SPW.272.85.2020

dotyczy: przetargu nieograniczonego na dostawę fabrycznie nowego samochodu przystosowanego do przewozu osób niepełnosprawnych do DPS w Radzyminie.

Pytanie 3:

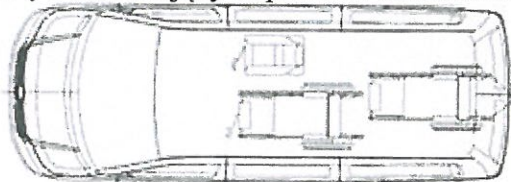
W celu uzyskania wymaganej liczby miejsc (kierowca + 5 pasażerów + 2 wózki inwalidzkie) wózki musiałyby być wprowadzane drzwiami bocznymi co kłóci się z instalacją windy z tyłu pojazdu. Przy zastosowaniu windy oraz 2 wózków inwalidzkich jedyny możliwy układ to kierowca + 3 pasażerów + 2 wózki inwalidzkie (jak poniżej). Czy Zamawiający dopuszcza takie rozwiązanie?

Zamawiający nie dopuszcza takiego rozwiązania. Rozwiązanie musi zapewnić możliwość przewozu 9 osób na fotelach łącznie z kierowcą lub 5 osób na fotelach łącznie z kierowcą i 2 osób na wózkach inwalidzkich.
